四国電力株式会社伊方発電所原子炉設置変更
許可申請（1号及び2号原子炉施設の変更並
びに1号、2号及び3号使用済燃料の処分の
方法の変更）の概要について

(5) 変更理由

第1図 原子炉容器上部ふたの新旧比較

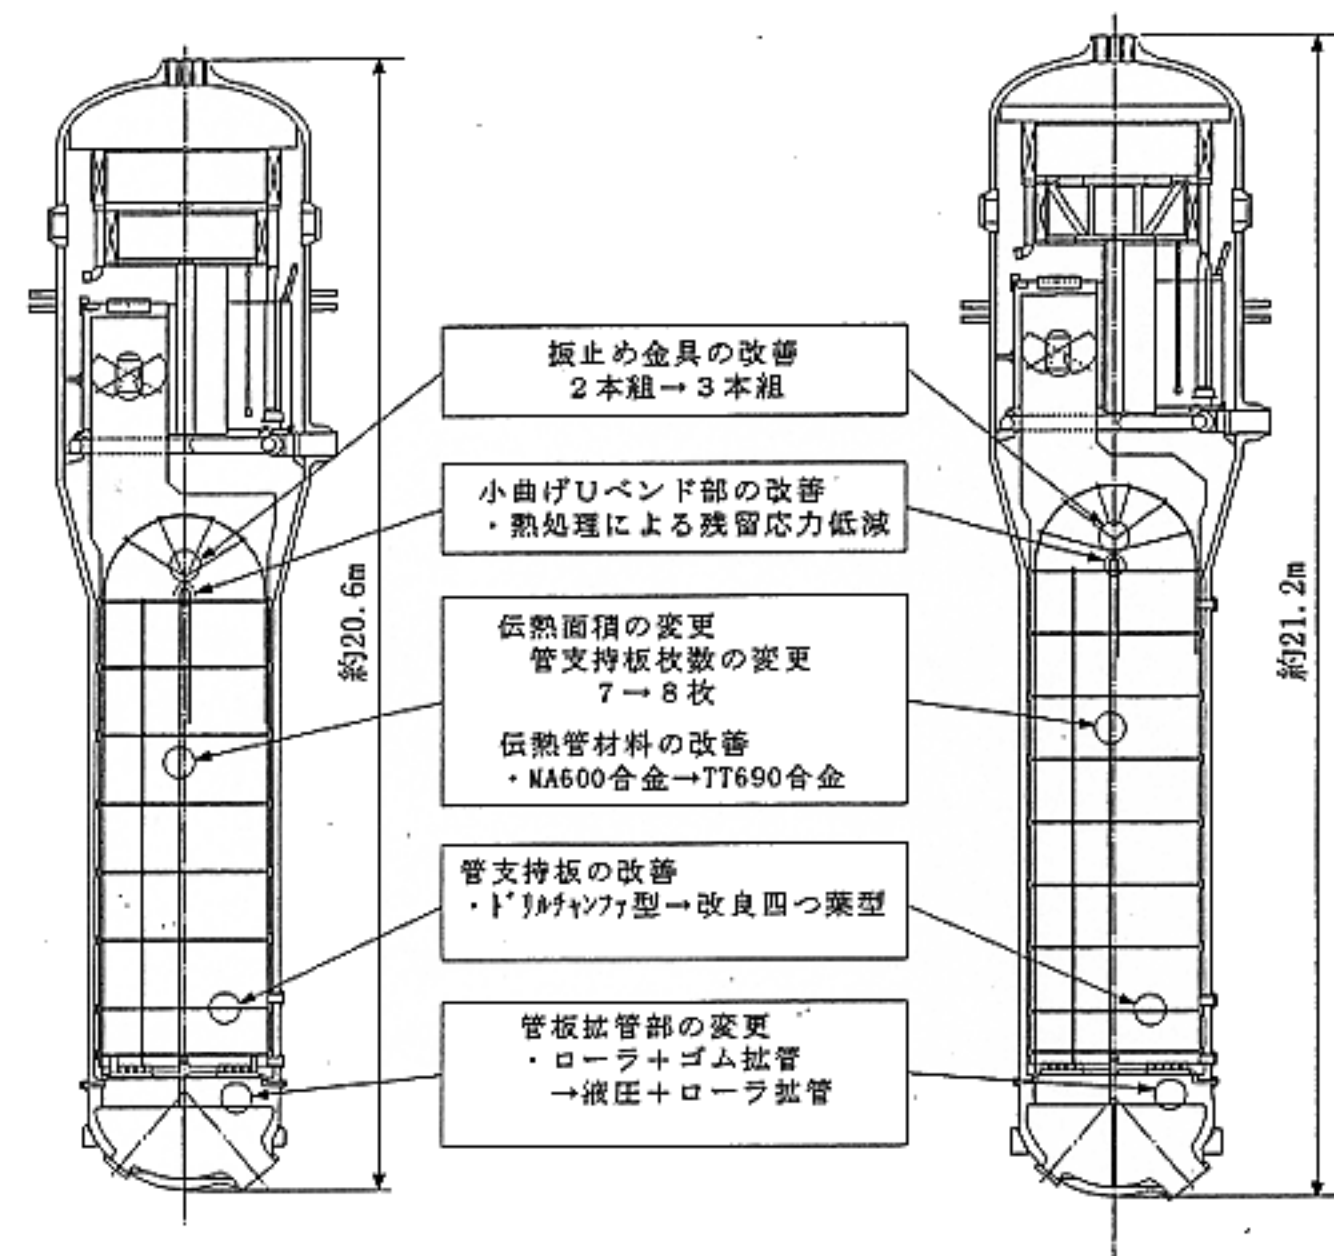
2号炉の原子炉容器上部ふたの取替えに際し、取替後は出力分布調整用制御棒クラスタ駆動装置を設けない原子炉容器上部ふたとするため、出力分布調整用制御棒クラスタ駆動装置に係る記載を削除する。

原子炉容器上部ふたの取替前後の比較を第1図に示す。

制御棒駆動装置本数の新旧比較

旧	新
制御棒駆動装置（予備含む）	29	33
出力分布調整用制御棒駆動装置	4	0
合 計	33	33

第2図 現蒸気発生器と取替用蒸気発生器の比較

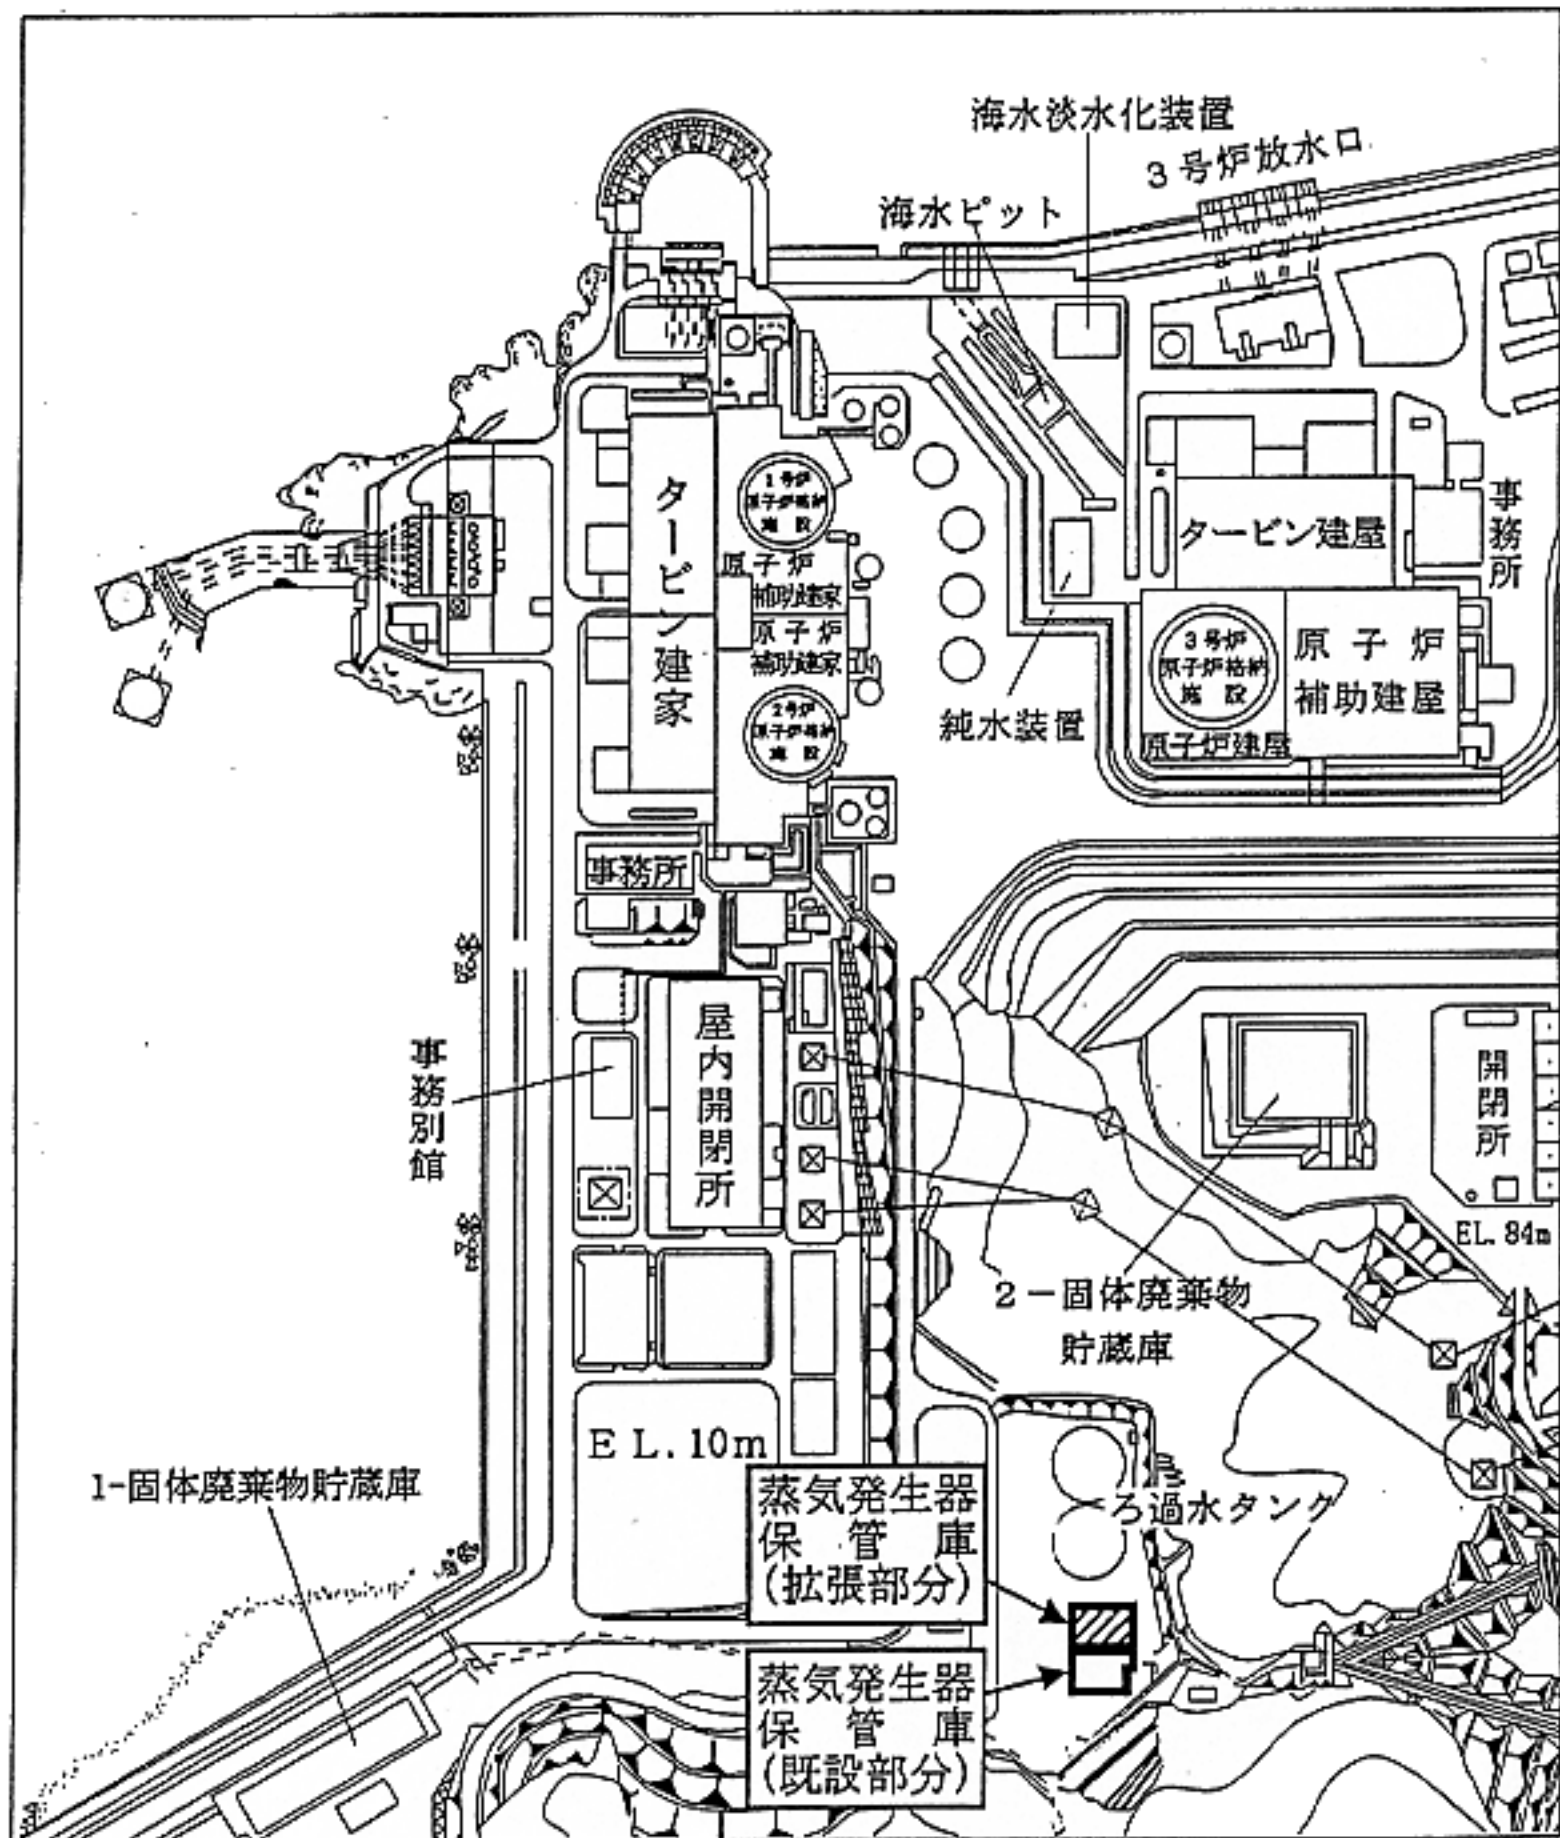
発電所に対する信頼感、保守性、経済性の観点から、2号炉の蒸気発生器全数を、過去の損傷対策を反映した新型の蒸気発生器に取り替える。これに伴い、蒸気発生器に係る本文記載について、蒸気発生量、蒸気発生器寸法等の項目の追加または変更を行う。

蒸気発生器の取替前後の比較を第2図に示す。

現蒸気発生器（51M型）

取替用蒸気発生器（54F型）

第4図 蒸気発生器保管庫内配置図

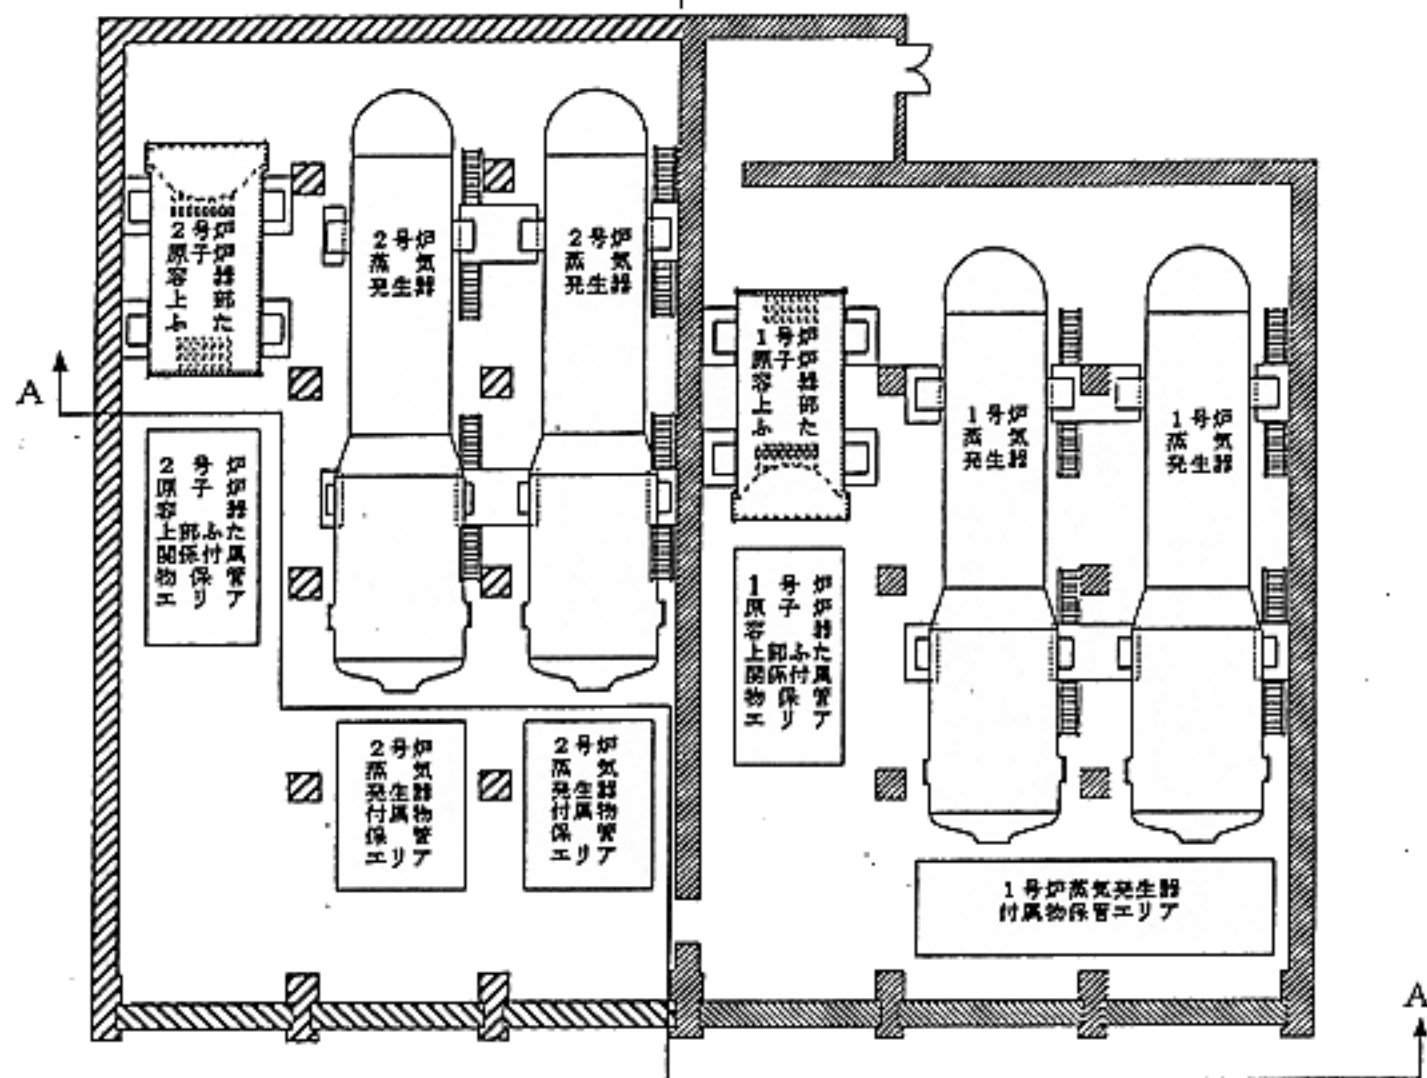
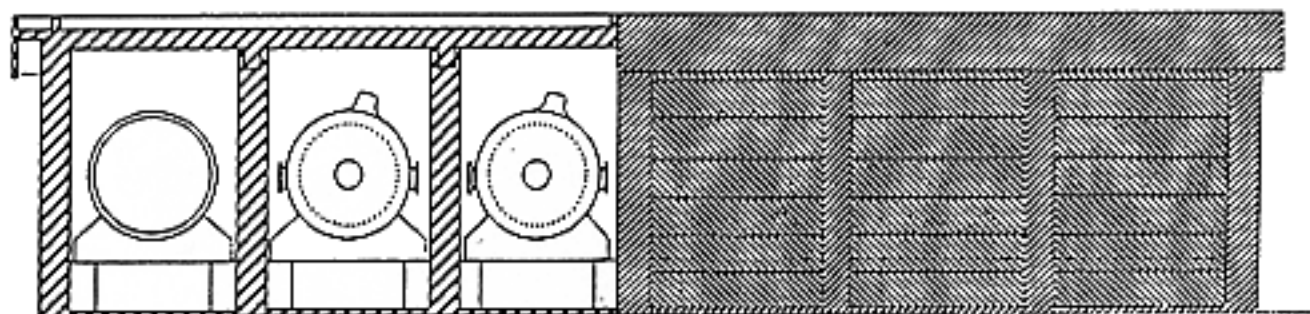
2号炉の原子炉容器上部ふたの取替え及び2号炉の蒸気発生器の取替えに伴い、1号炉の蒸気発生器保管庫の貯蔵保管能力を変更するとともに、1号及び2号炉の共用とするため、それに係る記載を変更または追加する。

また、取り外した2号炉の原子炉容器上部ふた等及び2号炉の蒸気発生器等を蒸気発生器保管庫 (1号及び2号炉共用) に貯蔵保管するため、蒸気発生器保管庫の保管対象物の記載を変更する。

変更後の蒸気発生器保管庫の設置場所及び保管庫内配置を第3、4図に示す。
